**AVIS RELATIF À LA PROTECTION
CONTRE LES EVENTUELS EFFETS NOCIFS ET NUISANCES
PROVOQUÉS PAR LES RAYONNEMENTS NON IONISANTS
GÉNÉRÉS PAR DES ANTENNES ÉMETTRICES STATIONNAIRES**

Commune : NAMUR - Exploitant : ORANGE

Référence exploitant : 156N1_4 / 30086N1_4 / 40086N1_4 / 50086N1_4

Rapport n° 1178 / 2025

Figure 1 : Vue en plan des lieux de séjour et des points de contrôle

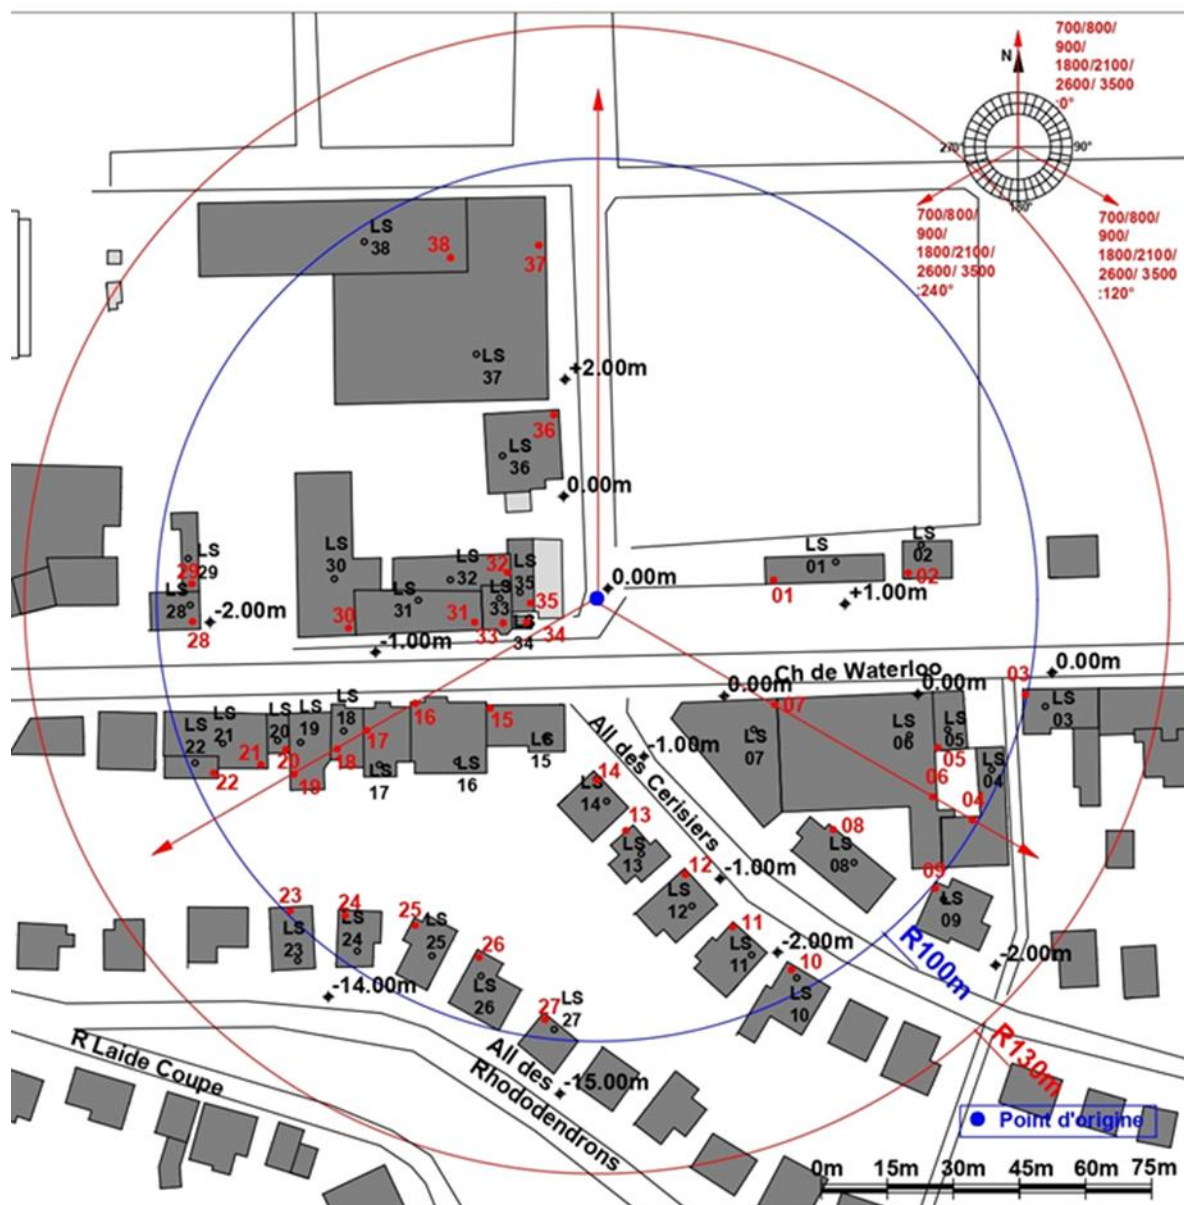
Les fréquences d'émission, la puissance rayonnée par chacune des antennes et leur gain permettent de déterminer le rayon de la zone à analyser. Tout dépassement de la limite par installation est exclu en dehors de cette zone. Le tableau 2 reprend les 35 LS² pour lesquels l'indice d'exposition est le plus élevé. Les différentes colonnes indiquent :

- le numéro du point de contrôle repris sur un des plans de la figure 1;
- le numéro du LS dans lequel se trouve le point de contrôle de la 1^{ère} colonne ;
- l'atténuation d'obstacle prise en compte pour le calcul de l'indice d'exposition dans le LS ;
- le résultat du calcul de l'indice d'exposition.

En ce qui concerne les antennes de l'installation mentionnées dans le tableau 1, la distance maximale à laquelle la limite pourrait être atteinte, à l'extérieur, est égale à 92,2 m. S'il n'y a pas de LS à une distance inférieure, les antennes respectent forcément la limite d'immission.

Dans le cas des LS situés à l'intérieur des bâtiments, une atténuation d'obstacle est prise en compte et il en résulte que la distance maximale à laquelle la limite pourrait être atteinte se réduit à 65,5 m.

Figure 2 : Vue en plan des installations d'antennes dans un rayon de 300 mètres autour de l'installation faisant l'objet de la demande d'avis

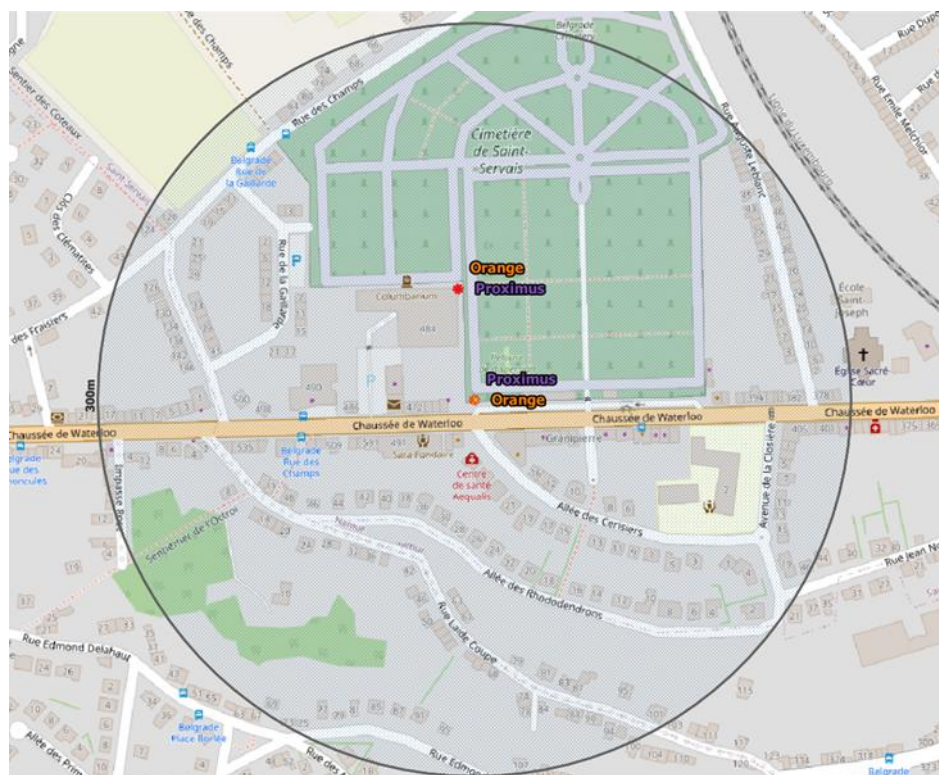
Le plan en projection verticale de la figure 2 indique la localisation des installations d'antennes émettrices stationnaires visées par le décret et situées dans un rayon de 300 mètres autour de l'installation référencée dans le paragraphe 2 et localisée au centre du cercle. Les données de localisation de ces antennes et les avis correspondant sont accessibles via le cadastre en ligne des antennes émettrices stationnaires⁸. Les installations prises en compte dans l'évaluation du respect de la limite cumulative sont les installations d'antennes émettrices déclarées en service par l'exploitant à la date du présent avis, à l'exception de l'installation référencée dans le paragraphe 2 et éventuellement d'autres installations ayant fait l'objet d'une demande d'avis à la même date et qui sont situées à l'intérieur de la zone de 300 mètres de rayon.

- a) il y a au plus 4 installations d'antennes émettrices stationnaires présentes dans la zone d'évaluation de 300 mètres de rayon représentée dans la figure 2, y inclus l'installation référencée dans le paragraphe 2 : la limite cumulative définie à l'article 4, §2 du décret est nécessairement respectée dans les lieux de séjour à l'intérieur de la zone d'évaluation de 300 mètres de rayon ;

- b) il y a exactement 5 installations d'antennes émettrices stationnaires présentes dans la zone d'évaluation de 300 mètres de rayon représentée dans la figure 2, y inclus l'installation référencée dans le paragraphe 2 et il existe, pour 3 ou 4 de ces installations, un avis attestant le respect de la limite abrogée de 3 V/m : la limite cumulative définie à l'article 4, §2 du décret est nécessairement respectée dans les lieux de séjour à l'intérieur de la zone d'évaluation de 300 mètres de rayon ;

- c) dans tous les autres cas, il a été vérifié que la limite cumulative définie à l'article 4, §2 du décret n'est pas dépassée dans les lieux de séjour sur base du nombre d'installations localisées dans la zone d'évaluation de 300 mètres de rayon représentée dans la figure 2, de leur localisation ainsi que des données inscrites dans la figure 1 et au paragraphe 4 du présent avis et dans les avis attestant le respect de la limite par installation ou de la limite abrogée de 3 V/m relatifs aux autres installations reprises dans la figure 2.

Compte tenu des considérations ci-dessus, il apparaît que l'intensité du rayonnement électromagnétique généré, dans les lieux de séjour situés dans un rayon de 300 mètres autour de l'installation référencée dans le paragraphe 2, par l'ensemble des antennes émettrices stationnaires de l'ensemble des exploitants du même site d'antennes émettrices stationnaires respecte la limite fixée à l'article 4, § 2 du décret.
